**AVIS RELATIF À LA PROTECTION
CONTRE LES EVENTUELS EFFETS NOCIFS ET NUISANCES
PROVOQUÉS PAR LES RAYONNEMENTS NON IONISANTS
GÉNÉRÉS PAR DES ANTENNES ÉMETTRICES STATIONNAIRES**

Commune : CINEY - Exploitant : TELENET GROUP

Référence exploitant : NR1005P

Rapport n° 5131 / 2023

Figure 1 : Vue en plan des lieux de séjour et des points de contrôle

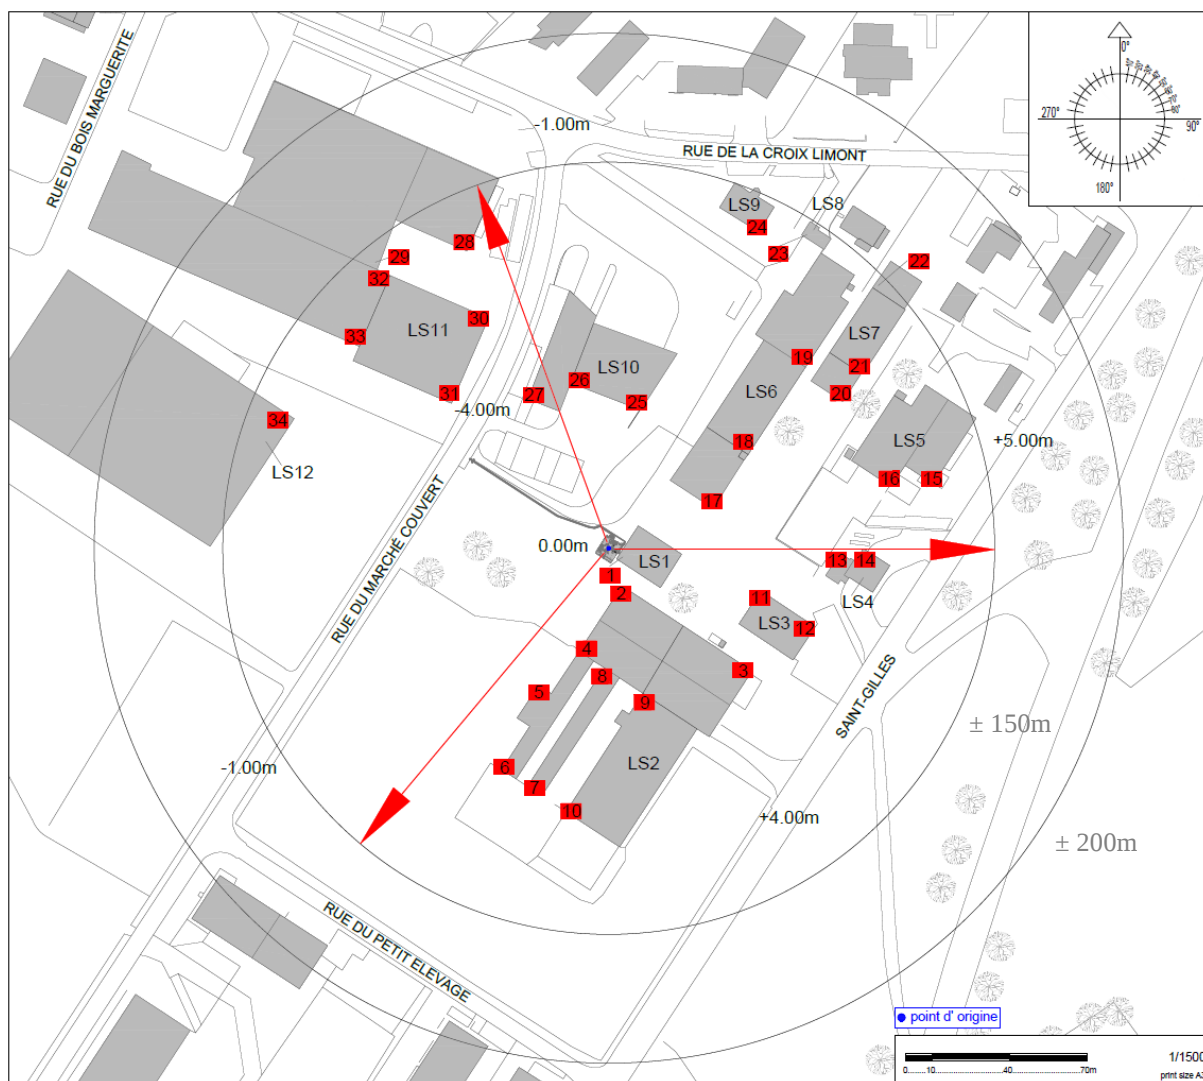
Les fréquences d'émission, la puissance rayonnée par chacune des antennes et leur gain permettent de déterminer le rayon de la zone à analyser. Tout dépassement de la limite par installation est exclu en dehors de cette zone. Le tableau 2 reprend les 35 LS² pour lesquels l'indice d'exposition est le plus élevé. Les différentes colonnes indiquent :

- le numéro du point de contrôle repris sur un des plans de la figure 1;
- le numéro du LS dans lequel se trouve le point de contrôle de la 1^{ère} colonne ;
- l'atténuation d'obstacle prise en compte pour le calcul de l'indice d'exposition dans le LS ;
- le résultat du calcul de l'indice d'exposition.

N° point de contrôle	LS	Atténuation (dB)	Indice d'exposition relatif à la limite par installation IE_i
14	LS4	3,0	0,977
16	LS5	3,0	0,853
15	LS5	3,0	0,680
28	LS11	3,0	0,585
32	LS11	3,0	0,457
29	LS11	3,0	0,413
12	LS3	3,0	0,388
10	LS2	3,0	0,365
33	LS11	3,0	0,326
13	LS4	3,0	0,304
24	LS9	3,0	0,253
22	LS7	3,0	0,233
23	LS8	3,0	0,221
34	LS12	3,0	0,176
30	LS11	3,0	0,162
7	LS2	3,0	0,149
6	LS2	3,0	0,134
21	LS7	3,0	0,127
19	LS6	3,0	0,098
4	LS2	3,0	0,090
11	LS3	3,0	0,090
5	LS2	3,0	0,079
27	LS10	3,0	0,074
17	LS6	3,0	0,071
26	LS10	3,0	0,060
20	LS7	3,0	0,058
3	LS2	3,0	0,048
18	LS6	3,0	0,043
31	LS11	3,0	0,042
8	LS2	3,0	0,041
25	LS10	3,0	0,040
9	LS2	3,0	0,025
2	LS2	3,0	0,024
1	LS1	3,0	0,013

Les résultats de l'évaluation décrite au paragraphe 4 indiquent que les antennes émettrices stationnaires de l'installation faisant l'objet du présent avis ne produisent pas, dans un lieu de séjour, un rayonnement électromagnétique maximum supérieur aux limites fixées à l'article 4 du décret.

Figure 2 : Vue en plan des installations d'antennes dans un rayon de 300 mètres autour de l'installation faisant l'objet de la demande d'avis

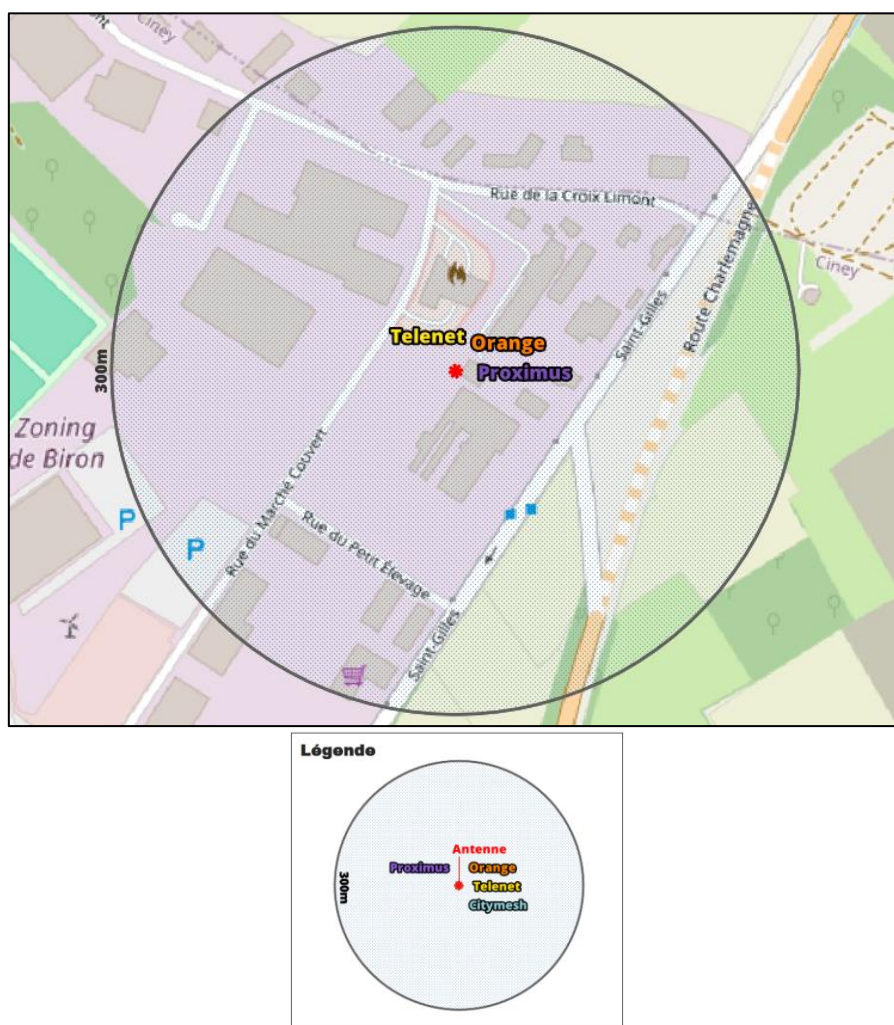
Le plan en projection verticale de la figure 2 indique la localisation des antennes actives éventuelles visées par le décret et situées dans un rayon de 300 mètres autour de l'installation référencée dans le paragraphe 2. Les données de localisation de ces antennes et les avis correspondant sont accessibles via le cadastre en ligne des antennes émettrices stationnaires⁶.

Compte tenu du nombre d'installations localisées dans la figure 2, il apparaît que l'intensité du rayonnement électromagnétique généré, dans les lieux de séjour situés à proximité de l'installation référencée dans le paragraphe 2, par l'ensemble des antennes émettrices stationnaires de l'ensemble des exploitants du même site d'antennes émettrices stationnaires respecte la limite fixée à l'article 4, § 2 du décret.
